## **JUNTA DE ACLARACIONES DE LA LICITACIÓN PÚBLICA NACIONAL PRESENCIAL NÚMERO LA-930060989-N11-2014 RELATIVA A LA ADQUISICIÓN DE TRANSPORTE PÚBLICO ADAPTADO PARA PERSONAS CON DISCAPACIDAD.**

En la Ciudad de Xalapa de Enríquez, Veracruz, siendo las once horas del día cinco del mes de diciembre del año dos mil catorce, reunidos en la Sala de Juntas anexa a la Dirección de Finanzas y Administración, Segundo Piso del Sistema para el Desarrollo Integral de la Familia del Estado de Veracruz, ubicado en el edificio que ocupa la referida Entidad, sito en kilómetro 1.5 Carr. Xalapa-Coatepec, Colonia Benito Juárez de esta Ciudad Capital, los **CC. C.P. MIGUEL ÁNGEL ORTIZ ROMERO**, Director de Finanzas y Administración; **LIC. ARMANDO RUIZ SÁNCHEZ**, Director Jurídico y Consultivo; **LIC. VICTOR MANUEL CARRIZO YOVAL**, Subdirector de Recursos Materiales; **LIC. FRANCISCO JAVIER ZAMORA ORTEGA**, Representante de la Dirección de Asistencia e Integración Social y Área Solicitante; **L.C. ADRIÁN GALVEZ ALARCÓN**, Jefe del Departamento de Transportes; **LCC. LAURA ELENA VEGA MARTÍNEZ**, Jefa del Departamento de Licitaciones, todos ellos servidores públicos de este Sistema para el Desarrollo Inte

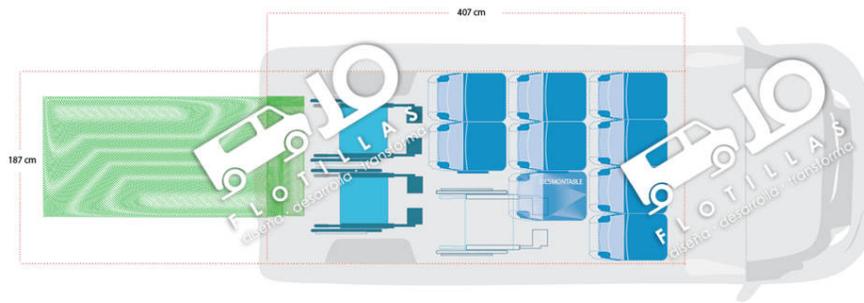
4.-Referencia: 3.2 Interior del Vehículo. Solicitamos de favor se nos indique si los asientos que solicita son fijos o Reclinables.

**R.- Los asientos para pasajeros son en banca, con capacidad para 3 personas y los asientos para piloto y copiloto deben ser reclinables.**
